Contribuições à Consulta Pública MME nº 146, de 14 de dezembro de 2022

Contextualização

Figura 58 - Permanência da disponibilidade de capacidade eólica e fotovoltaica (MW)

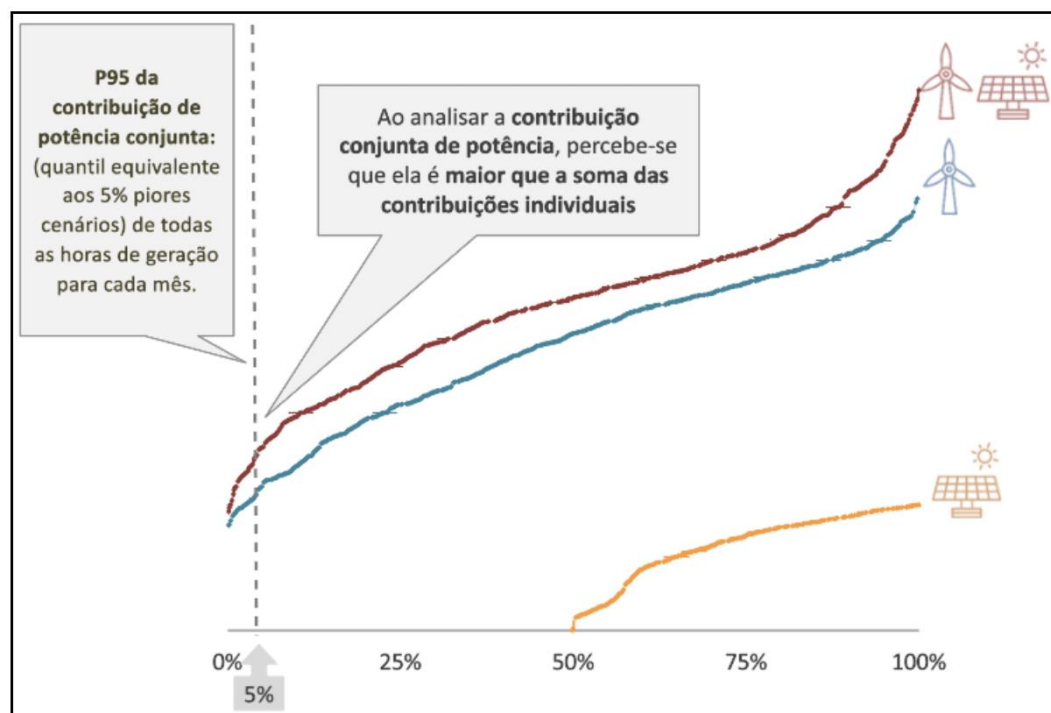
46. Todavia, para o caso brasileiro, a Nota Técnica 134/2021 recomenda que a contribuição de capacidade das fontes eólica e fotovoltaica seja apurada em conjunto para possibilitar a captura de ganhos de complementaridade espacial e temporal do portfólio de empreendimentos implantados, cujo efeito seria superaditivo, conforme ilustrado pela Figura 58 colacionada abaixo.

47. Nesse ponto, as ASSOCIAÇÕES entendem que a análise da contribuição agregada das GRV para o provimento de capacidade pode ser adotada para a avaliação da segurança sistêmica e para a definição de demanda por capacidade incremental. **Sua aplicação para definição do lastro de capacidade individualizado de cada empreendimento, entretanto, depende da definição prévia de como será a contratação e a remuneração do lastro, devendo-se evitar o risco de o lastro ser conferido com base no desempenho do portfólio e a remuneração e as penalidades serem apuradas com base na performance individual dos empreendimentos.**

Figura 74 - Sub-regiões do Interior do Nordeste

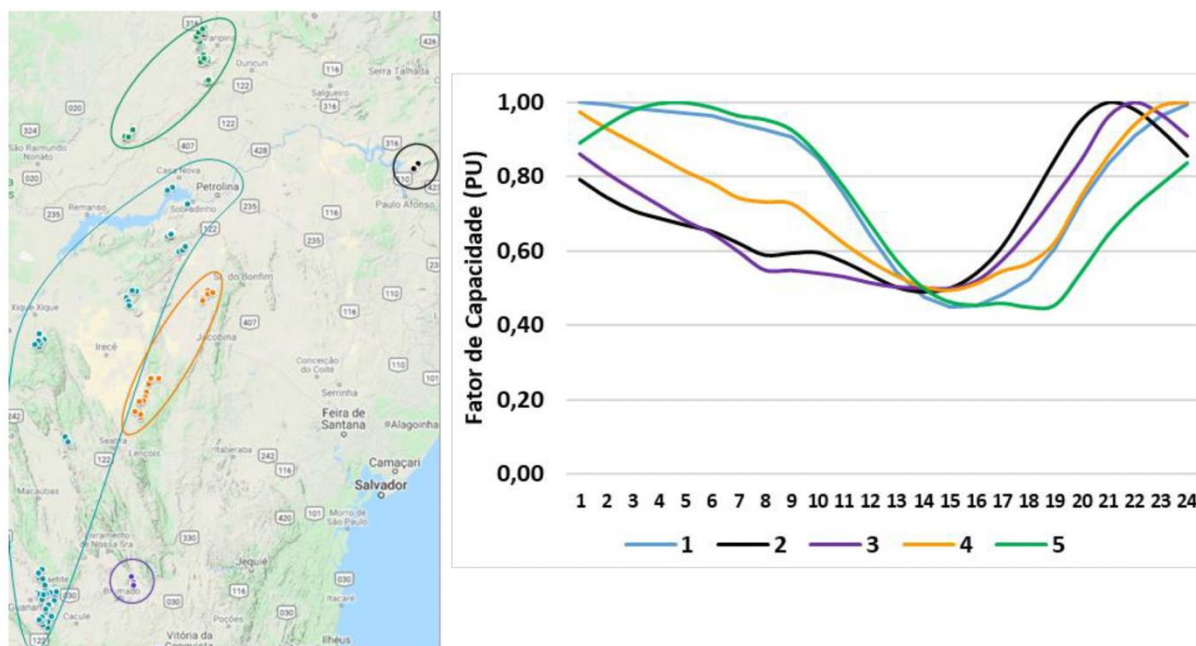
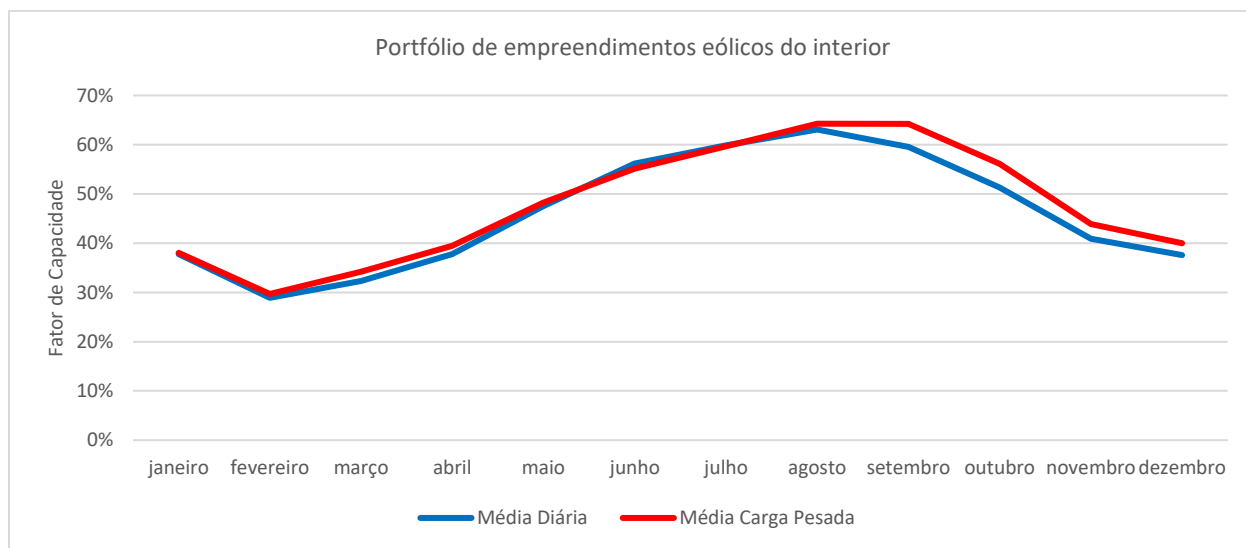
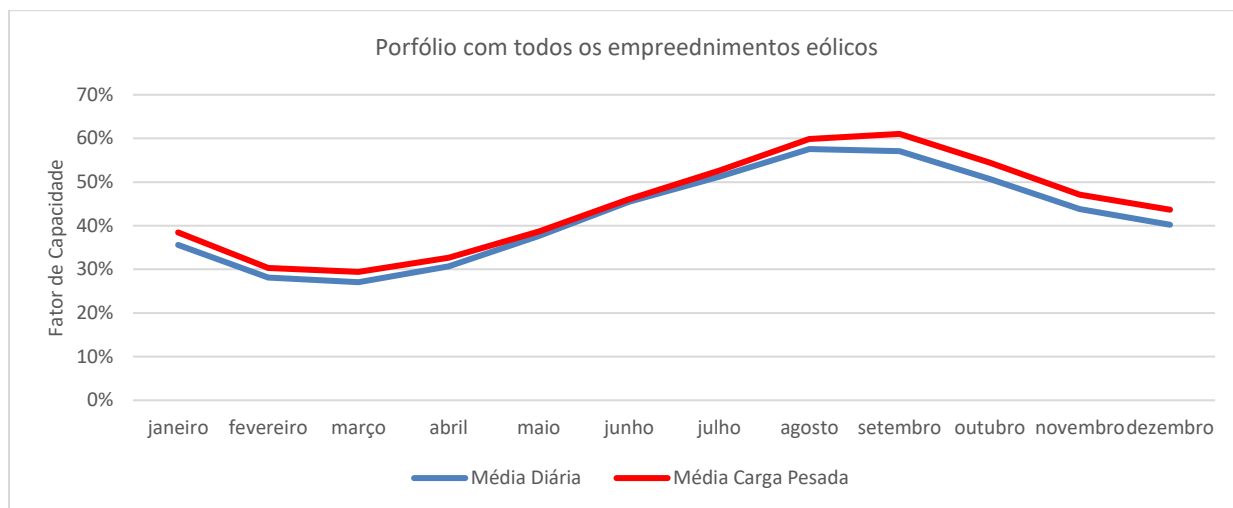
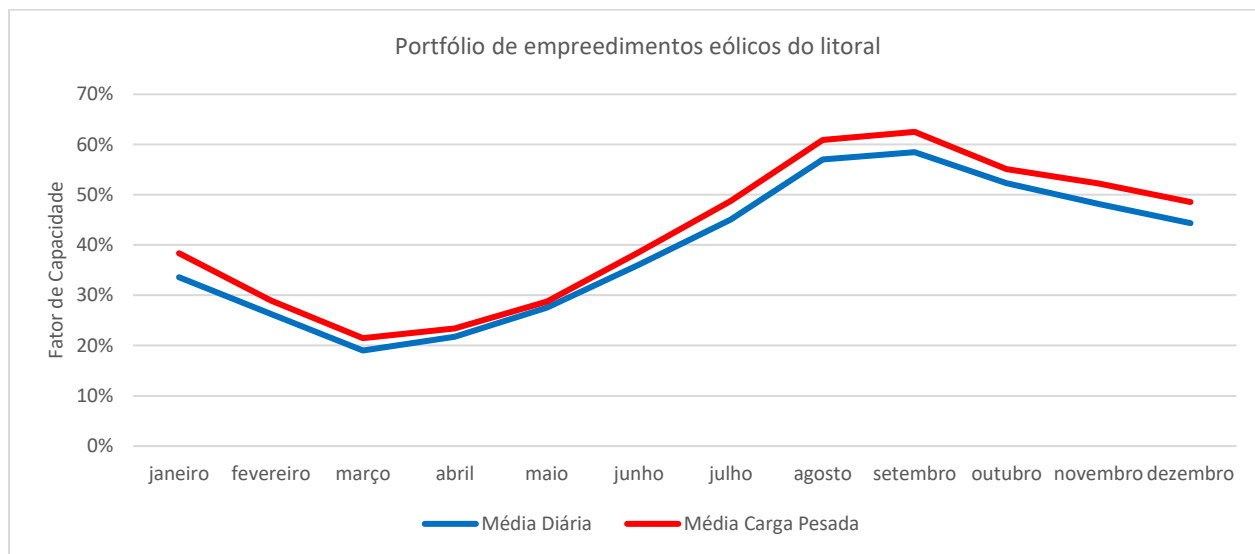
49. Finalmente, ainda em relação à metodologia de apuração do lastro de capacidade, muito embora a Nota Técnica nº 134/2021 reconheça expressamente que serviço de capacidade deve ser prestado em instantes de interesse (que tendem a ocorrer nos horários de carga pesada), o cálculo apresentado foi realizado com base em valores médios mensais, considerando todas as horas do dia, e não somente aquelas de maior interesse sistêmico. Como resultado, verifica-se uma redução indevida da contribuição da fonte eólica que pode alcançar valores de Fator de Capacidade (FC) bastante elevados nos horários de ponta noturnos, como se ilustra na Figuras 74 da referida Nota Técnica.

Geração e Fator de Capacidade

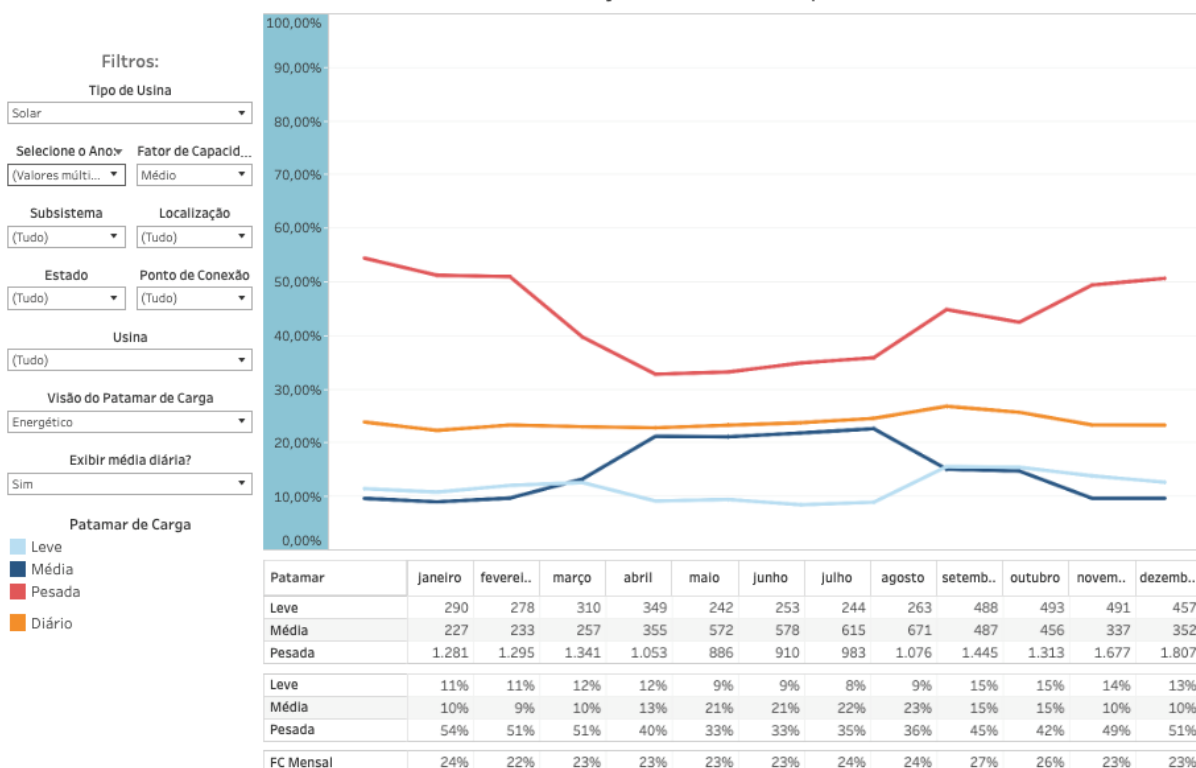
50. A mesma conclusão pode ser encontrada a partir da análise do FC de empreendimentos de fontes eólicas apurados pelo ONS e disponibilizados na forma de relatórios dinâmicos em <https://www.ons.org.br/Paginas/resultados-da-operacao/historico-da-operacao/geracao-fator-capacidade-medios-mensais.aspx>, conforme demonstrado pela figura abaixo que aponta o FC médio apurado com base em todas as horas do dia e o verificado somente nos horários de carga pesada, considerando o período de 2018 a 2022 para (i) o portfólio com todos os empreendimentos eólicos, (ii) o portfólio dos empreendimentos eólicos do litoral e (iii) o portfólio dos empreendimentos eólicos do interior.

51. Ainda em relação à contribuição de capacidade das GRV, é importante destacar que, conforme indicado nos relatórios dinâmicos do ONS, disponibilizados no endereço referido acima, a carga de demanda pode ser avaliada sob a abordagem elétrica ou energética. Na abordagem elétrica, os horários de carga pesada ocorrem principalmente a noite, reduzindo significativamente a contribuição da geração solar fotovoltaica para o requisito de potência. Todavia, sob a ótica energética, a contribuição solar fotovoltaica é bastante significativa, como se verifica na figura colacionada abaixo, e no entendimento das ASSOCIAÇÕES esse aspecto não pode ser negligenciado, sendo fundamental a apuração da contribuição de capacidade da geração solar fotovoltaica sob a abordagem energética.
